## 令和 4 年度第 3 四半期の原子力規制検査等の結果

令和 5 年 2 月 15 日  
原子力規制庁

図1 フェーズ1のフローチャート

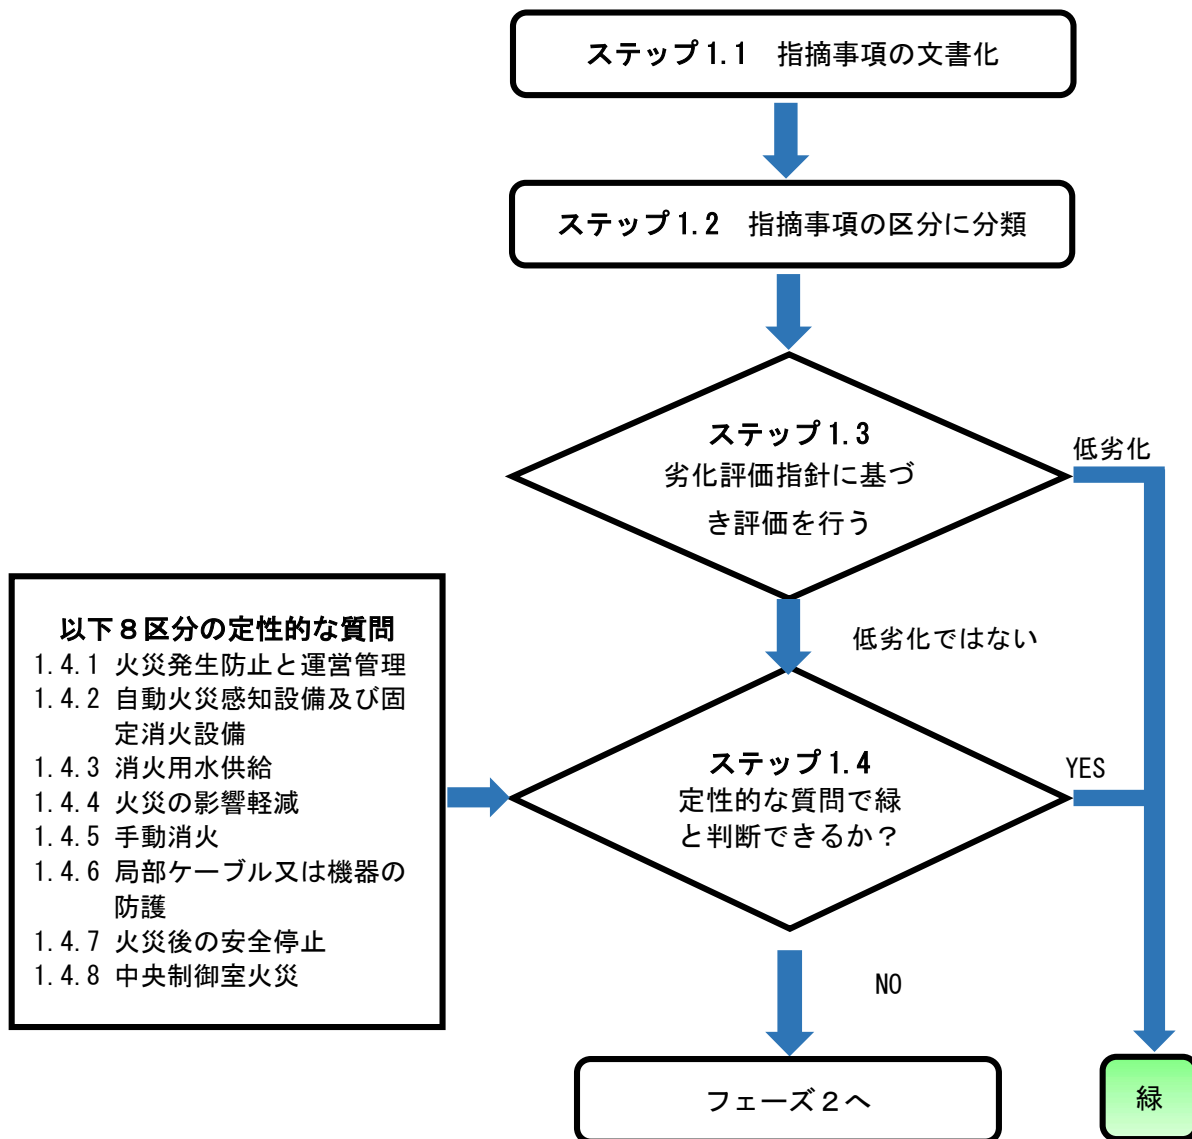
ステップ1. 2において、「表1 火災防護における検査指摘事項の区分」の「1. 4. 2 自動火災報知設備及び固定消火設備」に分類した。ステップ1. 3において、「添付2 劣化評価指針」の「2 自動火災報知設備及び固定消火設備」を用いて検査指摘事項の劣化評価を行った結果、海水管トンネル内に設置している煙感知器 19 個のうち、2個が不適切な箇所に設置されており、残り 17 個は適切な位置に設置されていた。10%以上が劣化していると判断し「高劣化」と判定した。

ステップ1. 4において、定性的なスクリーニング質問は、ステップ1. 2で分類した「1. 4. 2 自動火災報知設備及び固定消火設備」の「劣化した又は機能しない火災の感知又は固定消火設備は、安全停止に必要な機器を保護するための設備の機能に悪影響を及ぼすか」であり、この回答は、海水管トンネル内には A 系トレン及びB系トレンの安全系ケーブルが設置されていることから「Yes」となり、「緑」と判断できないことからフェーズ2に進む。フェーズ2では、附属書5の4. 3. (2)に記載の「図3 火災の感知設備又は火災の影響軽減設備の劣化を発見した場合の評価フロー」を適用した。その結果、海水管トンネル内には、当該煙感知器以外に煙感知器 17 個が適切に設置されていることからスクリーンアウトとなり、重要度は「緑」と判定する。
